#### Otevření dopis ministrům k budované silniční infrastruktuře

Otevřený dopis se týká pohledu státní organizace a státní správy na bezpečnost silničního provozu u „relativně nových“ silničních staveb v obcích, a to zejména s ohledem na bezpečnost bezmotorových druhů dopravy. Pro ilustraci byla vybrána letos zprovozněná stavba ,Dálnice D56 Frýdek-Místek připojení na D48', konkrétně její částí okružní křižovatka ulic 17. listopadu a Kvapilova.

Fotografie z provozu pořízené většinou v pracovní dny při odpoledních cestách domů

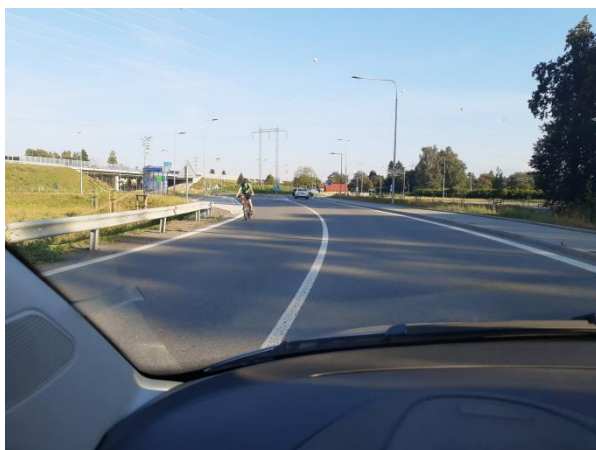
Prakticky ihned po otevření této křižovatky a jejích ramen se zde začali objevovat lidé na jízdních kolech či koloběžkách. A to nejen na původní stezce pro cyklisty podél ul. Kvapilova, ale zejména na ul. 17. listopadu. Po této ulici je nejen značena cyklistická trasa č. 6006 a místní cyklistická trasa Místecký okruh, ale hlavně jde o přirozenou spojnicí mezi jednotlivými částmi města (Lysůvky, Místek, rekreační oblast Olešná atd.). Protože stavba nového ramene křižovatky ulice 17. listopadu neobsahovala žádnou infrastrukturu pro cyklisty (cyklistické pruhy či stezky), pohybují se cyklisté ve vozovce, ale v mnoha případech i po novém chodníku, resp. skrz nástupiště autobusové zastávky (viz fotografie na následující straně).
